Предложение о внесении поправок в ECE/TRANS/WP.29/GRVA/2024/12

Примечание: Текст, воспроизведенный ниже, основан на документе ECE/TRANS/WP.29/GRVA/2024/12 и GRVA-18-14. Он представляет собой объединение поправок с изменениями, вносимых в имеющийся текст Регламента, указанный в случае новых единиц жирным шрифтом, а в случае удаленных единиц – перечеркнутым шрифтом. Изменения, связанные с GRVA-18-14, выделены **красным** цветом.

Модель А
(См. пункт 4.4. данного Регламента)

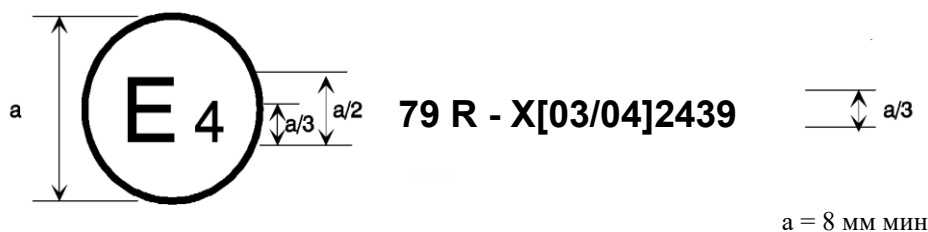
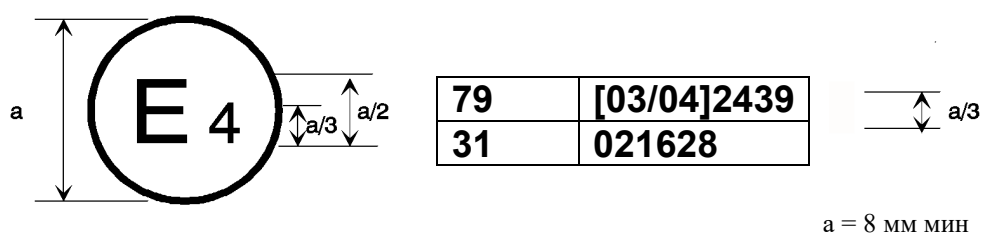
Приложение 2, внести поправки с текстом в квадратных скобках, измененным соответственно:

Вышеуказанная отметка о подтверждении, прикрепленная к транспортному средству, показывает, что указанный тип транспортного средства был подтвержден в Нидерландах в связи с оборудованием рулевого управления (E 4) согласно Регламенту ООН № 79 и в соответствии с подтверждением № [03/04]2439. Номер подтверждения указывает, что подтверждение было предоставлено в соответствии с требованиями Регламента ООН № 79, включая серию [03/04] поправок.

Вышеуказанная отметка о подтверждении, прикрепленная к транспортному средству, показывает, что указанный тип транспортного средства был подтвержден в Нидерландах в связи с рулевым оборудованием (E 4) согласно Регламенту ООН № 79 и в соответствии с подтверждением № [03/04]2439. Буква «X» перед номером подтверждения, указывает на то, что автомобиль оборудован АЗФУ, которая была исключена из требований данного Регламента ООН, и/или на то, что транспортное средство оборудовано системой рулевого управления, имеющей функционал, определяемый как АЗФУ категории ~~B2, D или E~~. Номер подтверждения указывает на то, что подтверждение было предоставлено в соответствии с требованиями Регламента ООН № 79, включая серию [03/04] поправок».

4. *Пункт 4.4.3. и Приложение 2:* Добавлено новое положение об отметках, и, таким образом, можно установить подтверждения к Р. ООН79 ООН, в котором используются положения, особым образом относящиеся к ВСУВ. Таким образом, Стороны Договора, не использующие Р[ВСУВ], могут оценить, действительно ли подтверждение Р. ООН 79 на территории их страны или нет.

Модель В
(См. пункт 4.5. данного Регламента)

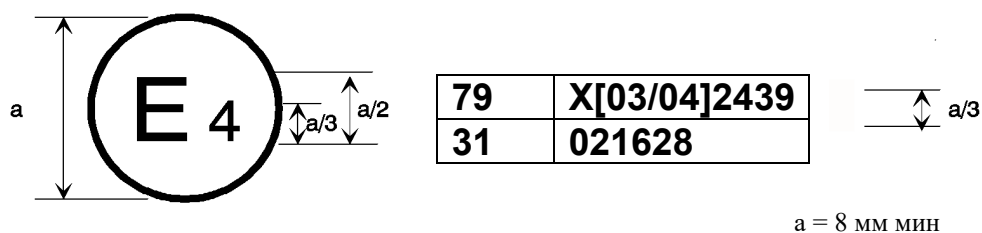
Вышеуказанная отметка о подтверждении, прикрепленная к транспортному средству, показывает, что данный вид транспортных средств был подтвержден в Нидерландах (E 4) согласно Регламентам № 79 и № 31.^c Номера подтверждений указывают на то, что в даты выдачи соответствующих подтверждений Регламент ООН № 79, включая серию [03/04] поправок, и Регламент ООН № 31 включали в себя 02 серию поправок.

Вышеуказанная отметка о подтверждении, прикрепленная к транспортному средству, показывает, что данный вид транспортного средства был одобрен в Нидерландах (E 4) в соответствии с Регламентами № 79 и № 31.^d Буква «X» перед номером подтверждения в соответствии с Регламентом № 79 указывает на то, что транспортное средство оборудовано АЗФУ, которая была исключена из требований данного Регламента ООН, или на то, что транспортное средство оборудовано системой рулевого управления, имеющей функционал, определяемый как АЗФУ категории ~~B2, D или E~~. Номера подтверждений указывают на то, что в даты выдачи соответствующих подтверждений Регламент ООН № 79, включающий в себя серию [03/04] поправок, и Регламент ООН № 31 включали в себя 02 серию поправок».
